平陆县 100MW 农光互补光伏发电项目
监理工程师通知单

编号: ZHJL-JLTZ-PL-025

致: 上海电力安装第一工程有限公司平陆县 100MW 农光互补光伏发电项目 (单位)
2024 年 1 月 5 日由监理、总包、运维对升压站进行初验, 存在问题:

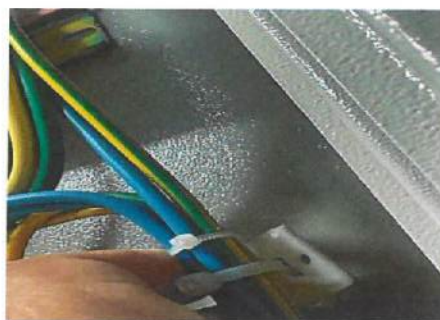
1. 生活舱窗户玻璃胶开裂	2. 生活舱水池周围插座无防水罩

3. 热水器未接地	4. 台阶抹灰开裂脱落

5. 工作零排绝缘子损坏脱落	6. 线鼻子未紧固

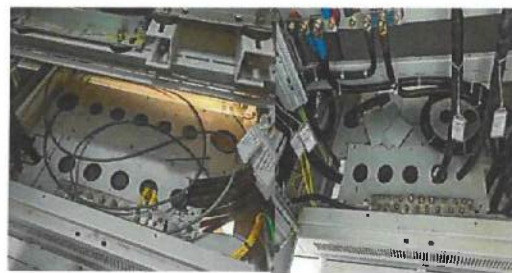
7. 使用胶布固定线缆

8. 缆固定节点脱落

9. 蓄电池螺丝未紧固

10. 蓄电池螺丝未紧固
